**Avis de la mission régionale d'autorité environnementale
sur le parc agrivoltaïque porté par la SAS Escofi sur la
commune de Teilhède (63)**

Avis n° 2026-ARA-AP-2102-N-20127

Avis du 28 août 2026

Illustration 3: Plan masse du projet. Source : dossier de PC.

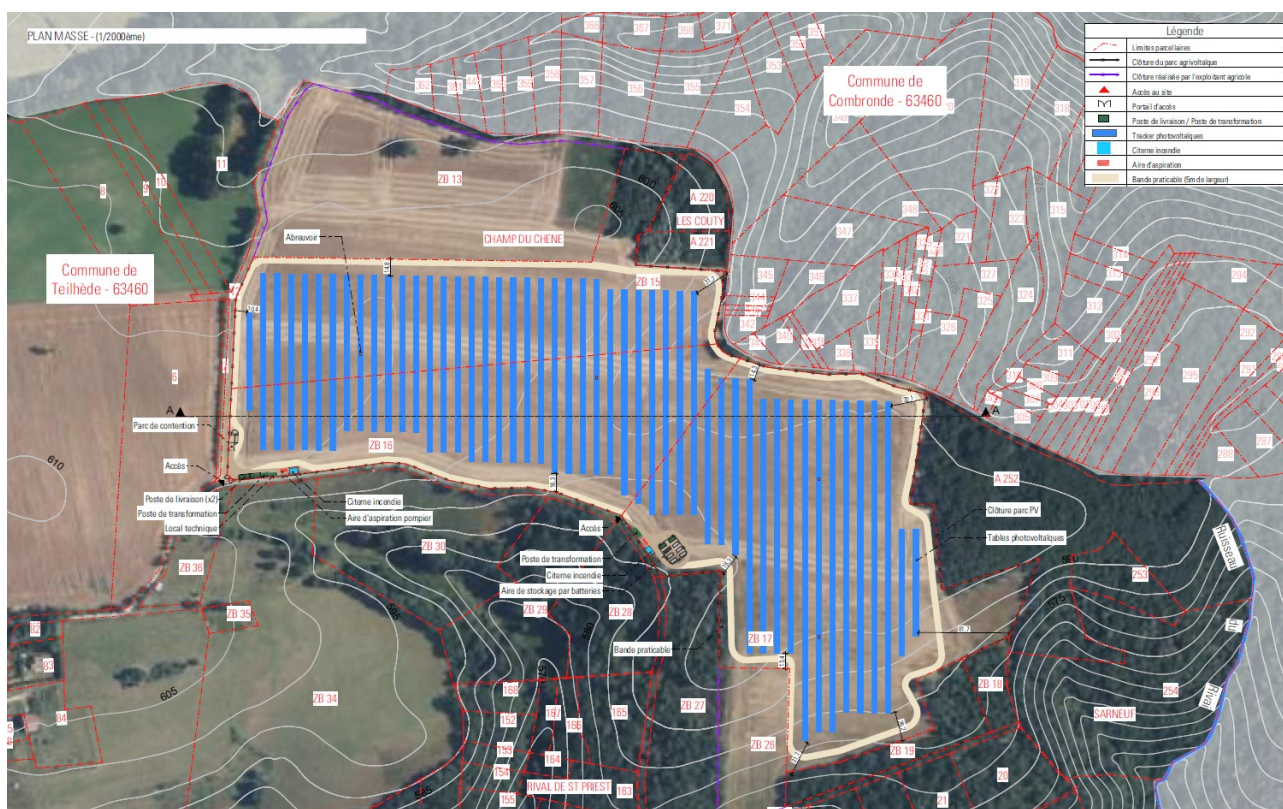
Le raccordement en souterrain de la centrale photovoltaïque au réseau électrique national n'est pas décrit précisément, ni les travaux éventuels concernant le poste source. Ses incidences environnementales ne font pas l'objet d'une analyse approfondie et la capacité réservée au titre du schéma régional de raccordement au réseau des énergies renouvelables 2025 (S3REnR) n'est pas mentionnée³. Faisant partie du projet, ses caractéristiques et son tracé doivent être présentés et ses incidences évaluées de manière détaillée, ainsi que tous éventuels renforcements de poste de transformation et de lignes haute tension, et cela même s'ils relèvent d'une autre maîtrise d'ouvrage et d'un calendrier différent. Ce n'est pas le cas dans le dossier fourni, qui doit l'inclure dès ce stade.

Le projet comprend également un dispositif de stockage par batteries, annoncé d'une capacité de 25 MWh. Ses caractéristiques techniques, son implantation, les risques associés, les modalités de prévention et d'intervention en cas d'incendie ou d'emballement thermique, ainsi que les dispositions prévues pour la gestion d'éventuelles eaux d'extinction et pour le démantèlement, doivent être présentés et évalués de façon proportionnée.

L'Autorité environnementale recommande de décrire précisément et d'inclure explicitement dans le périmètre du projet et donc de l'étude d'impact :

- le raccordement au réseau électrique, fonctionnellement lié au parc photovoltaïque,
- le calendrier de raccordement envisageable en fonction des capacités réservées au titre des énergies renouvelables concernées du poste de Volvic.

L'Autorité environnementale recommande également d'ajouter une description du système de stockage par batteries et l'évaluation de ses incidences et risques spécifiques, durant les phases de construction, d'exploitation et de démantèlement.
